# Meine Alternative zur Stadtmitte am Fluss

## A. Die Berliner Promenade:

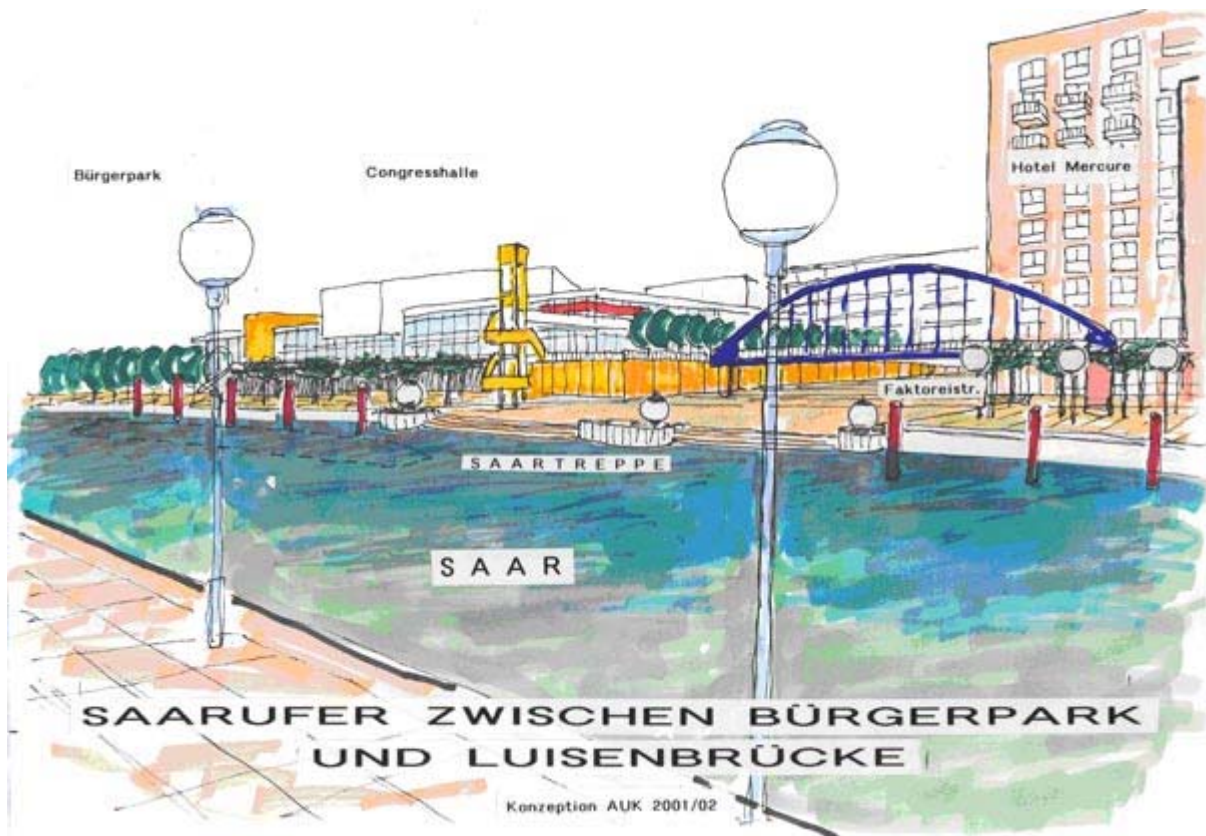
Die Berliner Promenade darf nicht einbetoniert werden. Sie ist städtebaulich wie auch architektonisch ein hervorragendes Ergebnis aus den 60iger Jahren meines Vorgängers, Dr. Ing. Krajewsky. Sie ist denkmalwürdig wie die Bergwerksdirektion. Allerdings wird Sie von den Bürgern nicht mehr so angenommen wie früher. Sie deswegen zu verbreitern ist sicherlich falsch, sie einzumauern ist ein schwerer städtebaulicher Fehler und löst nicht das Problem der Akzeptanz der Promenade.

Gegenüber der Promenade liegt die Stadtautobahn, die sicherlich früher oder später eingetunnelt werden wird. Damit entsteht an der Saar eine 6 – 7 m. hohe Wand. Die vorhandene Berliner Promenade in der charakteristischen Tektonik der Konstruktion mit der Uferfläche an der Saar von 19 m bis 24 m Breite ist das adäquate Uferprinzip zu der eingetunnelten Stadtautobahn auf der gegenüber liegende Saarseite mit der 6 m hohe Mauer.

So großartig und attraktiv kann das Ufer unter der Promenade werden. Die gastronomische Betriebe der Promenade können über den Keller die gastronomischen Stützpunkte des Ufers betreiben.

Die Promenade, das Ufer und die hässlichen Kellerwände müssen dementsprechend richtig saniert werden. Die Promenade muss einen neuen Belag aus einem entsprechendem Steinmaterial erhalten. Das Flussufer muss entkrautet werden, d.h. das aufwachsende Grün, die Rasenflächen, wie die Asphaltflächen müssen ersetzt werden mit einer einheitlichen Steinfläche zwischen der Kaimauer und den Kellerwänden in der Qualität des Congressplatzes.

Die Fahrspuren werden mit Pfosten markiert, der Gehbereich wird mit geschnittenen Bäumen (analog Bahnhofstraße), Pavillons zur gastronomischen Versorgung und Sitzgruppen gegliedert.

Zwei Reihen Kugelleuchten und große weiße Kugeln unter der Promenade sind die öffentliche Beleuchtung. Die Kellerwände erhalten Betonpanelen mit veredelter Oberfläche und einer horizontalen Gliederung durch ein dunkelblaues Lichtband. Die Kellerwände werden ausgeleuchtet durch ein verdecktes Lichtband (Tageslichtröhren) an der Unterkante der Promenade / Kellerwände, gespeist aus Sonnenkollektoren, die über der Promenade als interessante Skulptur zusammengefasst werden. Bei Sonnenschein wird es unter der Promenade auch hell, bei trübem Wetter ist es unter der Promenade auch trüb. Es darf im gesamten Uferbereich keine Parkplätze mehr geben, um den Suchverkehr auszuschließen. Die Zufahrten zu den Parkplätzen innerhalb der Bebauung bleiben erhalten, wie auch die Anlieferung der Anlieger gewährleistet bleiben muss.

## **B. Die Stadtautobahn und die Wilhelm-Heinrich Brücke :**

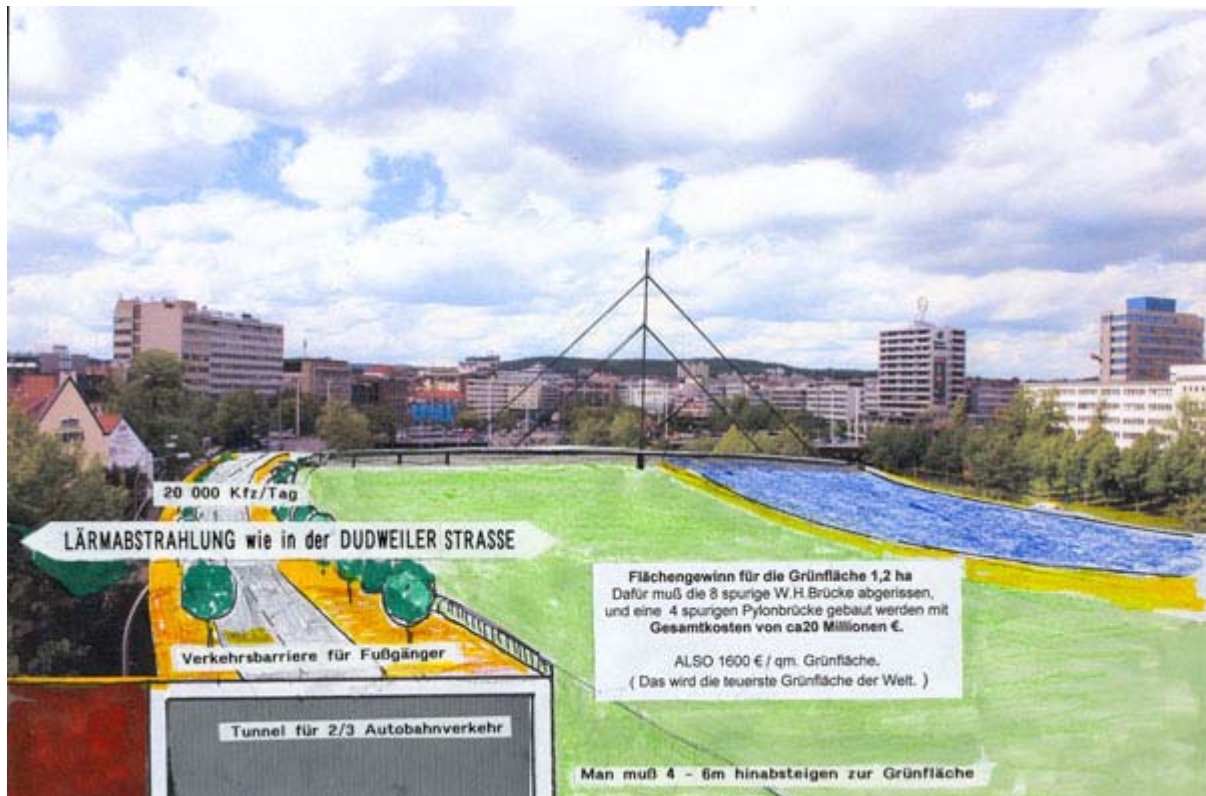
Die Verfasser der Stadtmitte am Fluss haben einen zweistöckigen Autobahntunnel vorgeschlagen mit je zwei Fahrspuren / Tunnel – also eine vierspurige eingetunnelte Stadtautobahn, mit einem zusätzlichen Verkehr auf dem Tunnel (Zufahrt zur City über die W.H.Brücke) von ca. 20 000 Kfz./Tag. Das war die Berechnung 2004, die neueste Berechnung geht von 16 000 Kfz./Tag aus.

Es kann auch sein, das dieser Verkehr eines Tages nur noch 12 000 Kfz./Tag beträgt, wenn die Kunden für die City wegbleiben und lieber anderswo kaufen. Dieser Verkehr ist die Folge der abgehängten W.H.Brücke von der direkten Verknüpfung der Brücke mit der Stadtautobahn, denn die über die W.H.Brücke fahrenden Kunden der City müssen in Zukunft bereits an der Bismarckbrücke, bzw. an der Luisenbrücke die Autobahn verlassen, um im stop-and-go Verkehr auf dem Autobahntunnel über die W.H.Brücke die City zu erreichen.

Dieser Verkehr entspricht in etwa der Belastung der Dudweiler Straße im Bereich Beethoven Platz. Und so wie die Randbebauung an der Dudweiler Straße mit Lärm belastet wird, werden auch die Anlieger der eingetunnelten Stadtautobahn mit Lärm beschallt. Und wie in der Dudweiler Straße das Überqueren beeinträchtigt wird, werden auch die Fußgänger über die Alte Brücke durch diesen starken Verkehr beeinträchtigt.

Dieser zweistöckige Autobahntunnel mit dem Verkehr auf dem Tunnel und einer neugebauten W.H.Brücke, (wenn die Rampen abgetrennt werden, stürzt auf Grund der besonderen Verspannung der Konstruktion die W.H.Brücke ein) soll ganz nach Westen zum Hochhaus verschoben werden. Damit entsteht zwischen Autobahntunnel und Saar eine Fläche von ca. 1,2 ha. die als Grünfläche vorgeschlagen wird. Um diese Grünfläche zu erreichen, muss die Straße auf dem Autobahntunnel mit 20 000 Kfz./Tag überquert werden, um danach ca. 6 m an der Tunnelwand zu der Grünfläche herabzusteigen. Diese Grünfläche wird keine große Akzeptanz erhalten.

Eine Grünfläche, insbesondere eine so beschwerlich erreichbare Grünfläche - braucht die Stadt an dieser Stelle nicht. Nicht akzeptierbar ist die fehlende Verknüpfung der Stadtautobahn mit der W.H.Brücke. Dies ist die wichtigste Verknüpfung der Stadtautobahn mit der City.

Des Weiteren ist der Abriss der W.H.Brücke (das ist die Konsequenz der nach Westen gedrückten Lage der Stadtautobahn zum Gewinn einer Grünfläche) nicht vertretbar:

- a.) wegen der unnötigen Kosten des Neubaus ( ca. 15 – 20 Mill. €) und
- b.) wegen der Beeinträchtigen der City in Folge einer zweijährigen Bauzeit.

## Meine Alternative A :

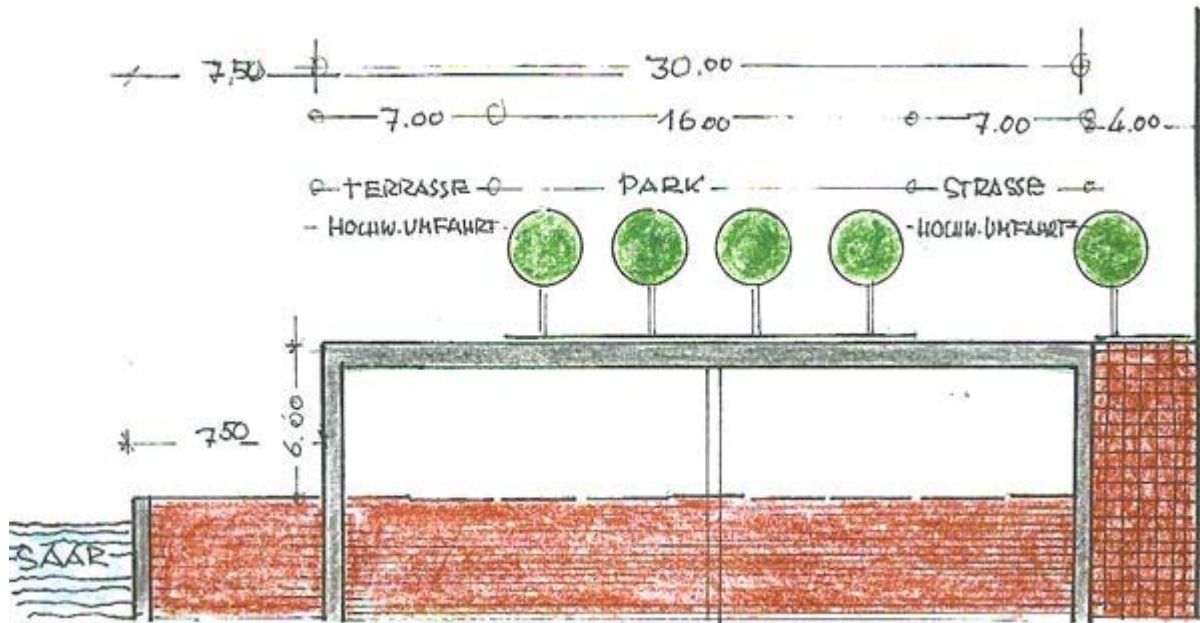
Für die Stadtautobahn schlage ich einen 6 spurigen Tunnel vor mit voller Verknüpfung mit der Wilhelm-Heinrich Brücke unter der Hochwasserumfahrt mit 4 m Sicherheitsstreifen vor dem Landtag.

Zur Saar bleibt bei diesen Maßen etwa 8 m. als Uferpromenade. Da die notwendige Ausgleichfläche für das Hochwasser fehlt, ist diese Lösung nur bei den anfallenden normalen Hochwasserständen vertretbar, nicht bei extremen Hochwassersituationen. Diese extremen Fälle können aller 3 – 4 Jahre einmal auftreten. In diesen Fällen muss der Tunnel geflutet werden, um andernorts Hochwasserschäden zu vermeiden.

Deshalb muss diese Lösung eine Hochwasserumfahrt haben. Die eine Richtung der vierspurigen Umfahrt ist die Franz Josef Röderstrasse vor dem Landtag. Für die Gegenrichtung schlage ich eine 7 – 8 m breite Uferpromenade auf der eingetunnelten Autobahn vor, also an der Saar, die im Hochwasserfall in Gegenrichtung als Hochwasserumfahrt nutzbar ist. In diesen Fällen kann diese Promenade nicht mehr begangen werden.

Am Kreisel W.H.Brücke muss eine entsprechende Lösung gefunden werden. Zwischen der Franz Josef Röderstraße und dieser Promadenfläche ist der Zwischenbereich mit Baumreihen, Verkaufspavillon etc belegt. Diese Promadenfläche, die alle paar Jahre an einigen Tagen als Teil der Hochwasserumfahrt genutzt werden kann, ist selbstverständliche mit edlen Steinen, analog Congressplatz belegt. Auf dieser Fläche am Congressplatz rangieren 20t Sattelschlepper seit 4 Jahren, ohne dass nur geringste Schäden auf der Steinfläche zu sehen sind.

## Alternative B :

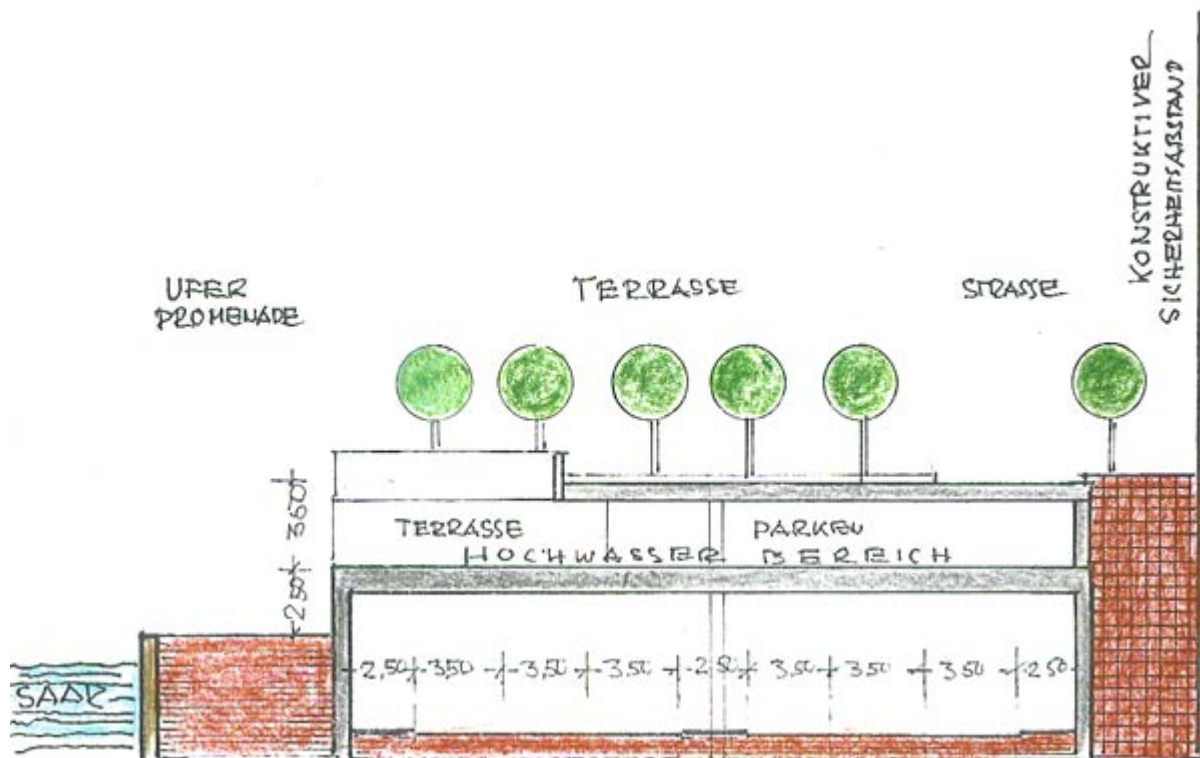
Der 6 – spurige Tunnel wird tiefer gelegt, so dass er mit der Tunneloberkante ca. 2,50 m. über der Uferpromenade an der Saar liegt. Dieser Tunnel soll absolut hochwassersicher sein. Er wird bei extremem Hochwasser überspült.

Die Promenadenfläche des Tunnels ist wie bisher auf der Höhe der Franz Josef Röder Strasse, die auch beibehalten wird zur Erschließung der Anlieger. So entsteht ein Zwischengeschoß, zwischen der Promenadenfläche und der eingetunnelten Stadtautobahn von ca. 3,00 m lichte Raumhöhe, die für das Parken (etwa 800 – 1000 Plätze) zu nutzen ist.

Für die Besucher des Schlosses kann ein verglaster Aufzug am Schlossfelsen angebracht werden, so dass die Besucher einen großartigen Ausblick auf das Saartal erhalten.

Bei dieser Lösung können auch an der Uferkante der Eintunnelung zwischen Luisenbrücke und Schlossfelsen mehrgeschossige Wohneinheiten angeordnet werden, um die notwendige Verklammerung der Bebauung zwischen Luisenbrücke und W.H.Brücke mit dem Schlossfelsen (in Anlehnung an die Konzeption von Gottfried Böhm) zu erreichen.

Die Promenadenfläche zwischen der Franz Josef Röderstraße – Gerichtsstraße erhält **zwischen Luisenbrücke und W.H.Brücke** neben den Wohnbaukörper an der Uferkante ein 4 geschossiges Parkdeck an der Gerichtsstraße für ca. 400 Parkplätze über ein mit Passagen und Läden genutztes EG.
